Název a evidenční číslo Stavby: „Pilotní projekt aplikace hodnocení zakázek na stavební práce na kvalitu akce: II/236 Kačice - Lány“ Název stavebního objektu/provozního souboru (SO/PS): II/236 Stochov-Lány	Číslo SO/PS / / číslo Změny SO/PS: 02 / 1	Číslo ZBV: 1
---	---	---------------------

Změnový list

Název a evidenční číslo Stavby: „Pilotní projekt aplikace hodnocení zakázek na stavební práce na kvalitu akce: II/236 Kačice - Lány“ Název stavebního objektu/provozního souboru (SO/PS): II/236 Stochov-Lány	Číslo SO/PS / / číslo Změny SO/PS: 02 / 1	Číslo ZBV: 1.3
---	--	------------------------------

**Věc : Pilotní projekt aplikace hodnocení zakázek na stavební práce na kvalitu akce:
II/236 Kačice – Lány, změna rozsahu díla u objektu SO 02**

GEODETA	Zaměřil	Souřadil/obor
Ing. Bábek Petr	Zdeněk KRAUS	apřimov S-JTSK
Tel.: 777866443	Výšeově: Petr Bábek	Výškový systém: Bpv
První vydání: 25/5/2019	Číslo listu: 25/5/2019	Měřítko: 1:1000 Datum: 13.10.2019
AKČE: 8/238 Lány Slavensko		
Obsah: Zaměření skutečného provedení

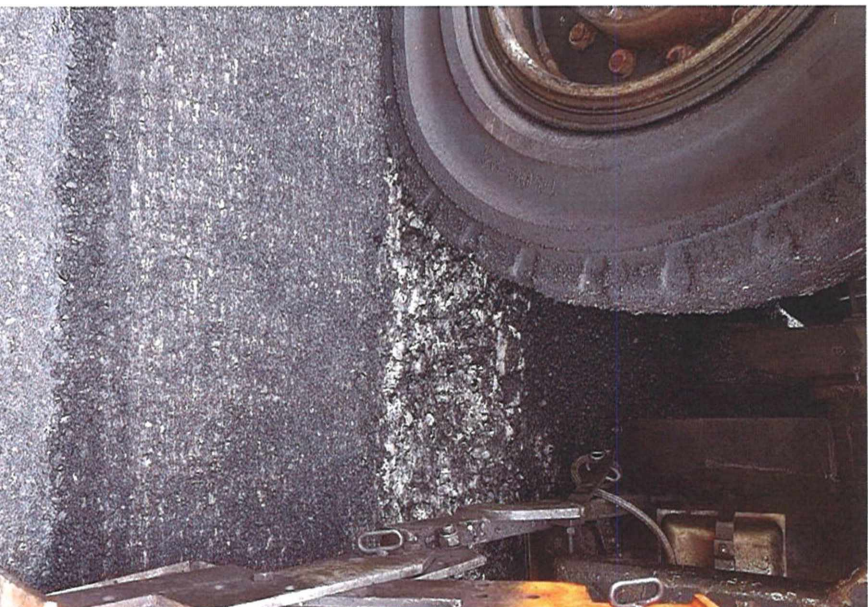
V ploše 645 m² bude odstraněna znečištěná vrstva v tl. 5 cm. Tyto plochy budou vyspraveny vrstvou nové směsi ACO 11S PMB 45/80-65. Následně bude celý úsek silnice II/236 překryt celoplošně novou obrusnou vrstvou SMA 8 tl. 35 mm.

Plocha asfaltu: 6.034 m²
